RENESAS TECHNICAL UPDATE

製品分類	MPU & MCU	発行番号	TN-16C-A207A/J	Rev.	第1版
題名	R32C/121 グループ ハードウェアマニュアルの誤記訂正		情報分類	技術情報	
適用製品	R32C/121 グループ	対象ロット等	関連資料	R32C/121 グループ ハードウェアマニュアル Rev.1.10 (RJJ09B0505-0110)

R32C/121 グループ ハードウェアマニュアル Rev.1.10 において誤記がありましたので、以下のとおり訂正いたします。

図 24.33 LIN“L”検出割り込みブロック図

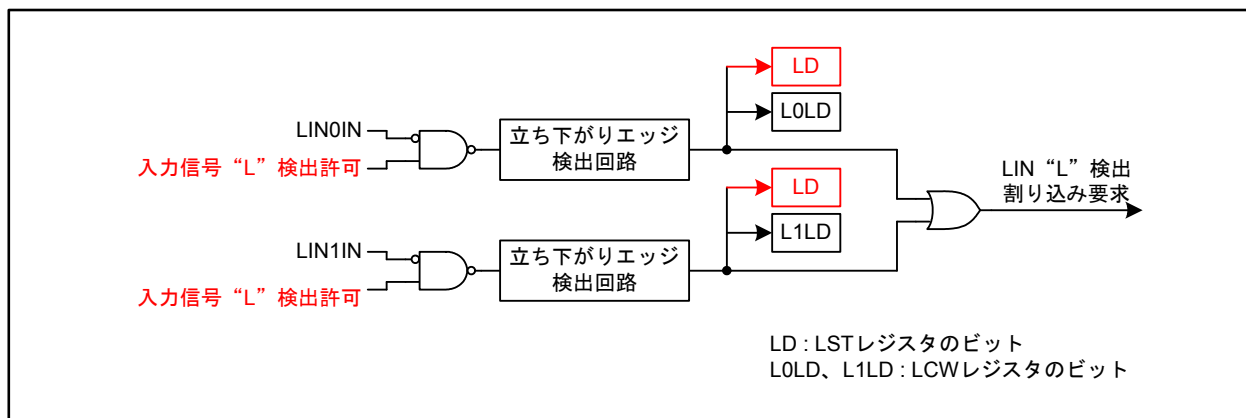
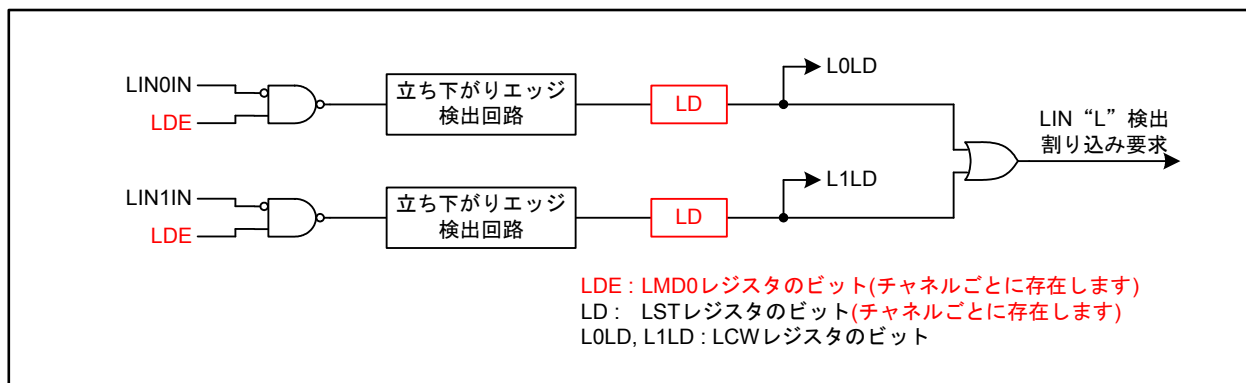
•Page 405 of 598

図24.33を以下のとおり訂正いたします。

図26.1 入出力端子ブロック図(代表例) (i=0~10、j=0~7)

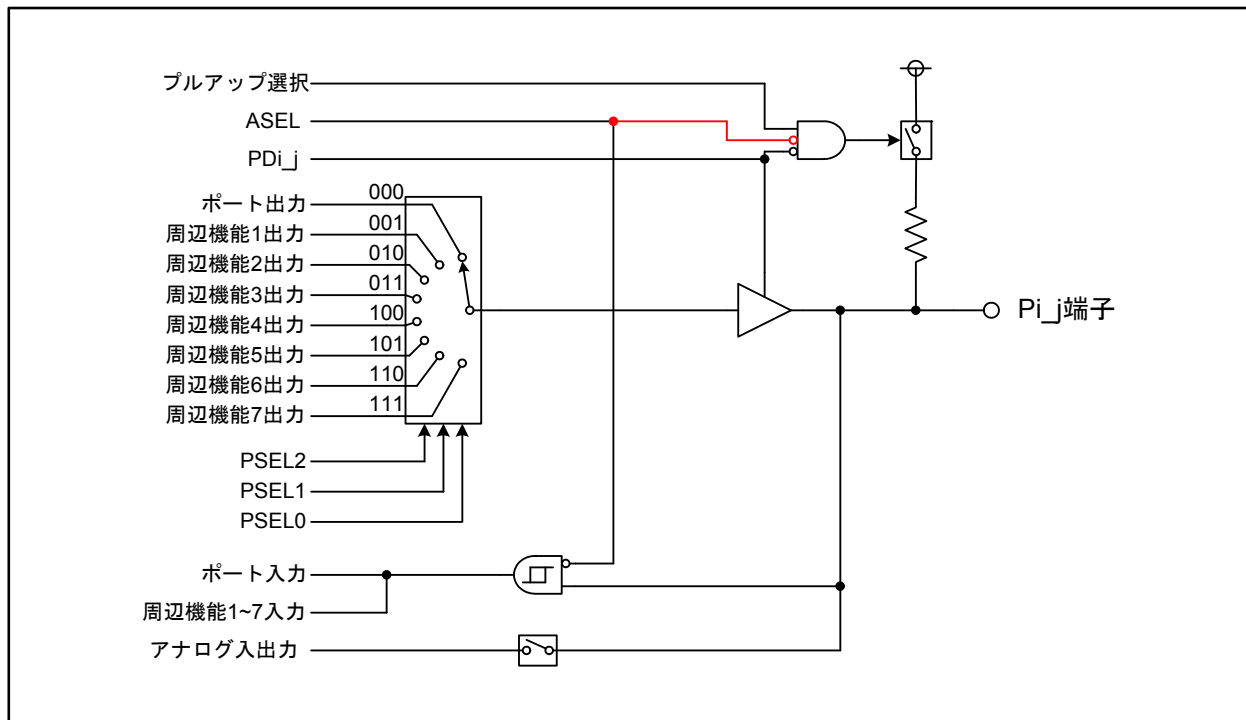
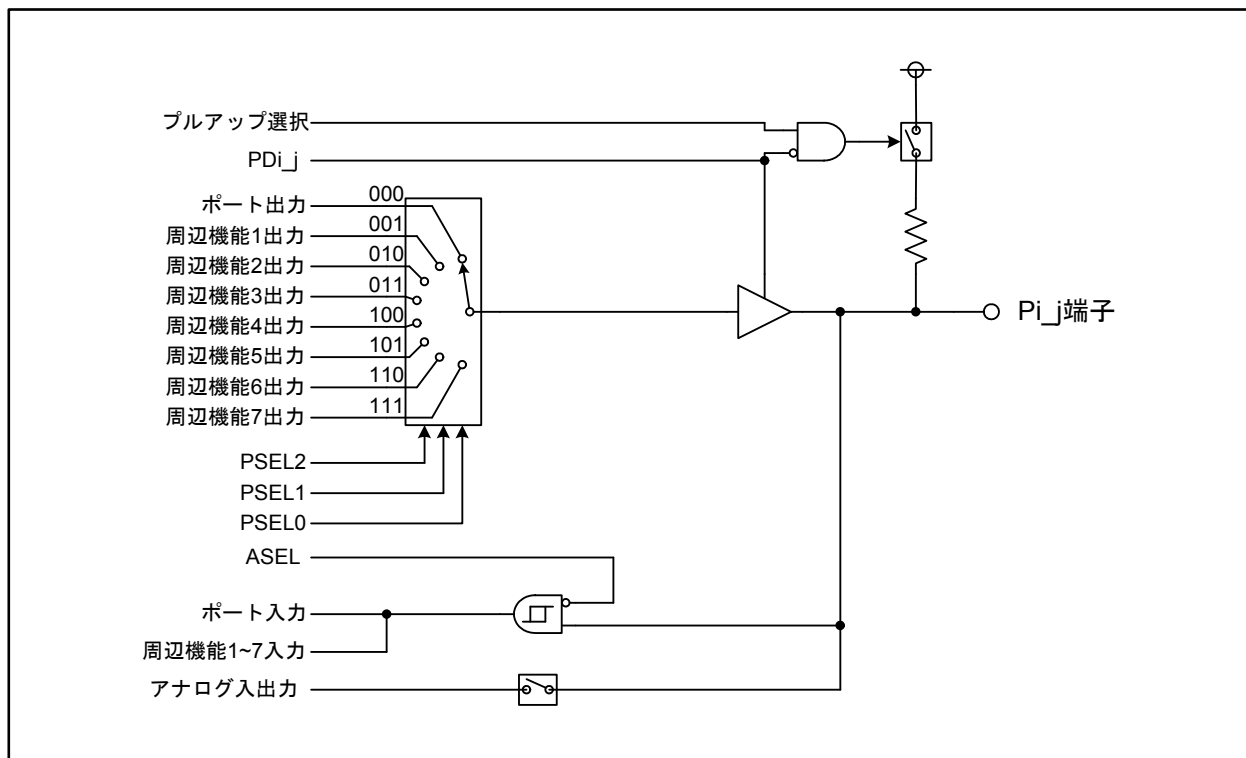
•Page 476 of 598

図26.1を以下のとおり訂正いたします(TN-16C-A198A/J 参照)。

図27.2 IDコード格納番地

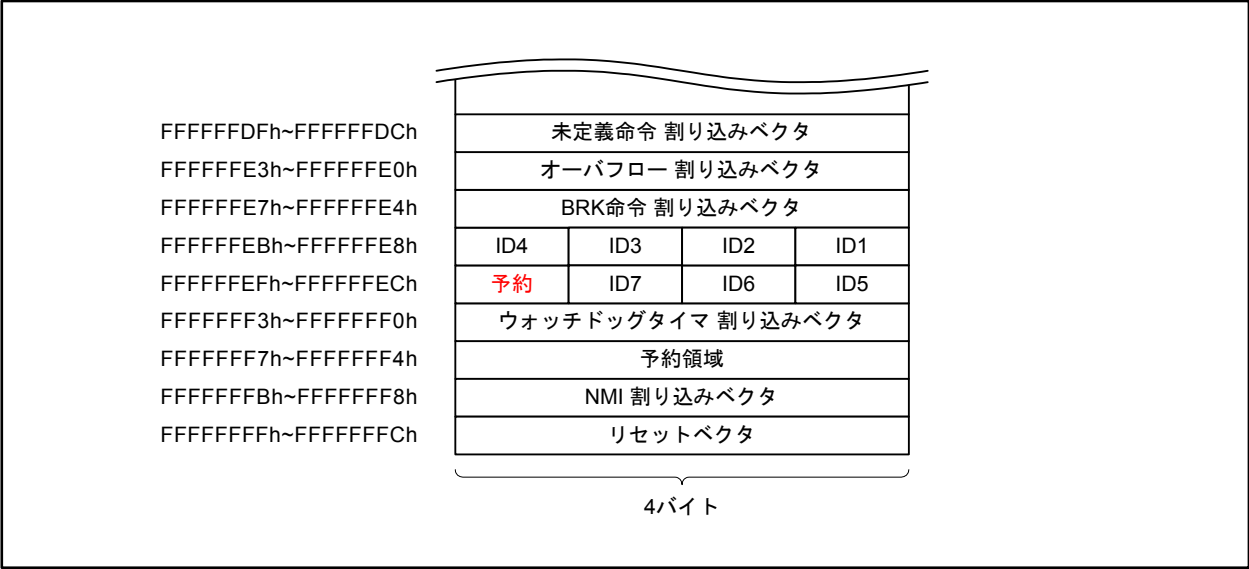
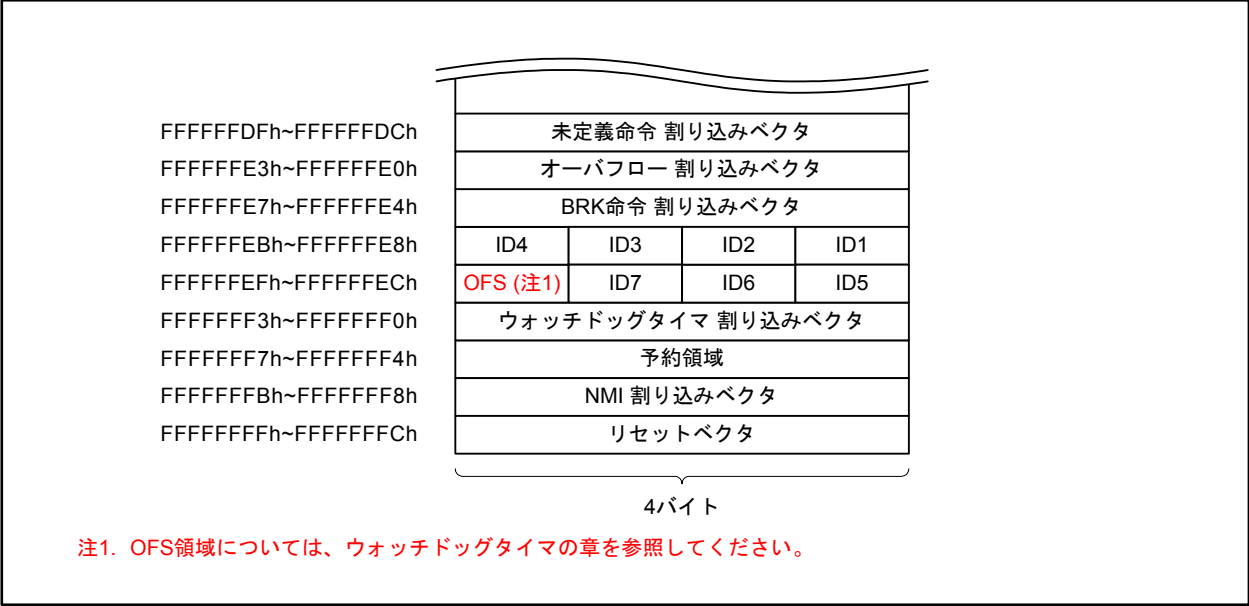
•Page 503 of 598

図27.2を以下のとおり訂正いたします。
